ПАСПОРТ ДОСТУПНОСТИ

**Муниципальное бюджетное учреждение дополнительного
образования «Детская школа искусств № 6
им. В.А. Солоухина» города Владимира**

ПАСПОРТ ДОСТУПНОСТИ
объекта социальной инфраструктуры (ОСИ)
№ 1

АКТ ОБСЛЕДОВАНИЯ
объекта социальной инфраструктуры
К ПАСПОРТУ ДОСТУПНОСТИ ОСИ
N 1

Фото 15

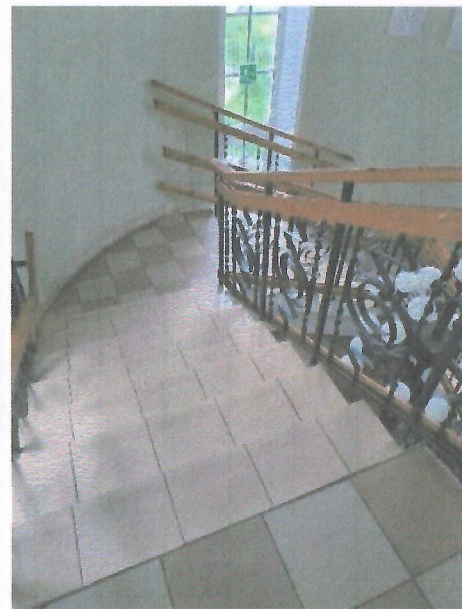
3.2.	Лестница (внутри здания)	есть		14, 15, 16	Отсутствуют предупреждающие тактильные напольные указатели перед лестничными маршами На проступях краевых ступеней межэтажных лестничных маршей отсутствуют тактильные, противоскользящие полосы контрастные с поверхностью ступеней Поручни ограждений лестничных маршей не соответствуют требованиям ГОСТ Р 51261-2022	С	Установить предупреждающие тактильные напольные указатели перед лестничными маршами (п. 4.3.1, 4.3.2, 4.3.3. ГОСТ Р 52875-2018, п. 6.2.3 СП 59.13330.2020) Нанести на проступи краевых ступеней межэтажных лестничных маршей тактильные, противоскользящие, фотолюминесцентные, контрастные с поверхностью ступеней полосы (п.6.2.8, п.6.2.29 СП 59.13330.2020) Обустроить поручни ограждений лестничных маршей в соответствии с ГОСТ Р 51261-2022 (п.5.3.4 ГОСТ Р 51261-2022, п.6.2.11 СП 59.13330.2020)	Текущий ремонт

Фото 17

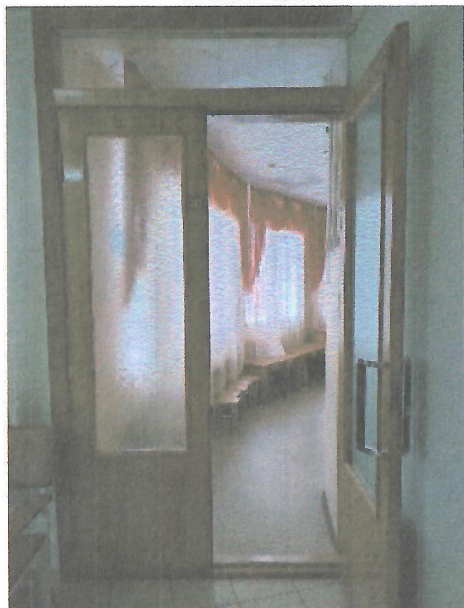
3.3	Пандус (внутри здания)	нет						
3.4	Лифт пассажирский	нет						
3.5.	Дверь	есть		17, 18, 19, 20	Ширина дверных полотен на путях движения внутри здания менее 0,9м. (есть вторые роликовые створки), высота порогов более 0,014 м. Ширина дверных полотен эвакуационных выходов из кабинетов получения услуг первого этажа менее 0,9м., высота порогов более 0,014 м.	К, О	Демонтировать пороги / установить приставные минипандусы. В период проведения капитального ремонта предусмотреть ширину одной из створок дверей на путях движения внутри здания не менее 0,9м., высоту порогов не более 0,014 м. (п. 6.1.5, 6.2.4 СП 59.13330.2020) Расширить дверные проемы, заменить дверные коробки эвакуационных выходов из кабинетов получения услуг первого этажа для понижения порогов (п. 6.1.5, 6.2.4 СП 59.13330.2020)	Капитальный ремонт

Фото 28

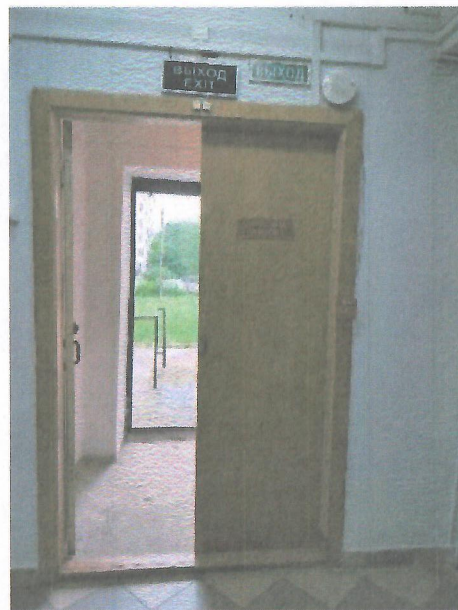
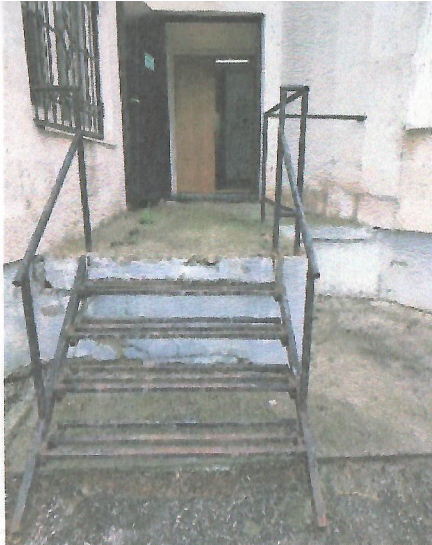
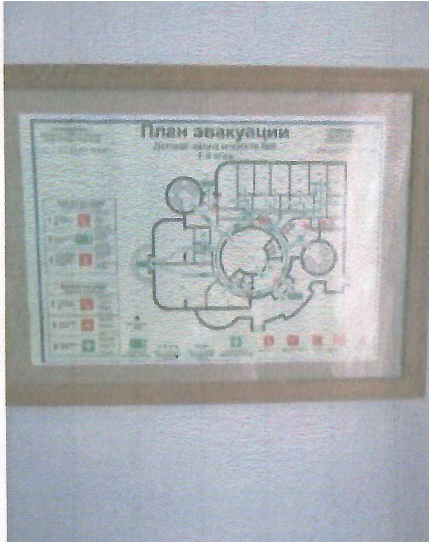
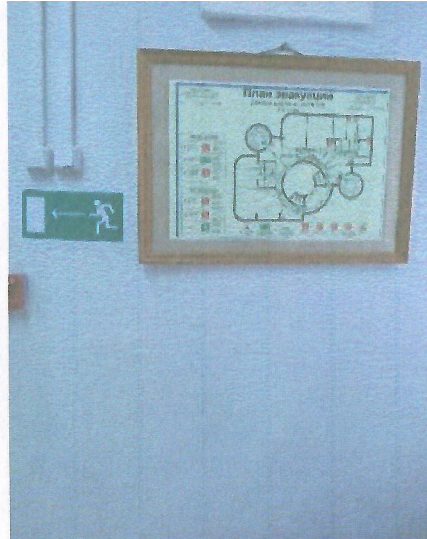
3.6	Пути движения в здании (в т.ч пути эвакуации, зоны безопасности)	есть		21, 22, 23, 24, 25, 26, 27, 28, 29, 30, 31, 32, 31, 30	Отсутствуют тактильно-рельефные планы помещений (тактильные мнемосхемы)	С	Установить тактильно-рельефные планы помещений этажей в соответствии с ГОСТ Р 59602-2021 (В вестибюлях общественных зданий с учетом их функционального назначения следует предусматривать установку ..., тактильно-визуальных схем п. 6.5.2, 6.5.7, 6.5.12 СП 59.13330.2020)	Текущий ремонт
					Не обозначены пути эвакуации для людей с инвалидностью, передвигающихся на креслах-колясках	К	Обозначить доступные пути эвакуации и направление к ним для людей с инвалидностью, передвигающихся на креслах-колясках (Все доступные для эвакуации инвалидов коммуникационные пути в зданиях и сооружениях должны быть обозначены фотолюминесцентными указателями, содержащими знаки доступности для инвалида, использующего для передвижения кресло-коляску, и стрелку с указанием направления движения к безопасной зоне или доступному эвакуационному выходу (если не все выходы доступны для инвалидов, использующих для передвижения кресло-коляску). Они должны располагаться на видных местах на высоте от 2,2 до 2,5 м от уровня пола и/или вдоль путей движения на высоте уровня глаз инвалида, использующего для передвижения кресло-коляску, от 1,2 до 1,4 м. Схемы эвакуации должны располагаться в доступных для	Текущий ремонт

К, О	инвалидов местах п. 6.2.1.7 ГОСТР 51671-2020) п.6.5.1, 6.5.5 СП 59.13330.2020 Предусмотреть приобретение мобильного лестничного подъемника, эвакуационных кресел, сменных кресел-колясок для передвижения людей с инвалидностью и лиц с ОВЗ внутри здания, в том числе для эвакуации	Индивидуальное решение с ТСР
ОБЩИЕ требования к зоне		Привести в соответствие с СП 59.13330.2020

Фото 36

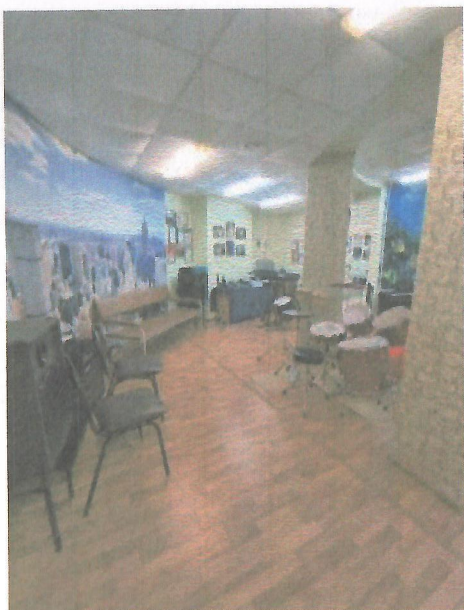
4.1. 1	Кабинетная форма обслуживания	есть		33, 34, 35, 36, 37, 38, 39, 40, 41, 42, 43, 44	Ширина дверных полотен в кабинеты получения услуг менее 0,9м., высота порогов более 0,014м.	К, О	В период проведения капиталь- ного ремонта предусмотреть ширину полотен дверей в кабинеты получения услуг не менее 0,9м., высоту порогов не более 0,014 м. (п. 6.1.5, 6.2.4 СП 59.13330.2020) (Ширина дверных полотен и открытых проемов в стене ... должна быть не менее 0,9 м. ... п. 6.2.4 СП 59.13330.2020)	Капитальный ремонт
					Отсутствует информация, выполненная тактильно- рельефным, а также тактильно- точечным шрифтом Брайля, о назначении помещений у дверей кабинетов получения услуг	С	Установить информационные таблички, выполненные тактильно-рельефным, а также тактильно-точечным шрифтом Брайля, у дверей кабинетов получения услуг ((п.6.5.2, 6.5.3, 6.5.12 СП 59.1330.2020)	Текущий ремонт

В кабинетах получения услуг отсутствует система обеспечения разборчивости звуковой информации, световая сигнализация об эвакуации	Г	Обеспечить кабинеты получения услуг системой обеспечения разборчивости звуковой информации. Следует предусмотреть установку световой сигнализации об эвакуации в случае чрезвычайных ситуаций во всех помещениях, где обучающийся может оказаться один (п.8.2.5 СП 59.13330.2020)	Индивидуальное решение с ТСП, текущий ремонт
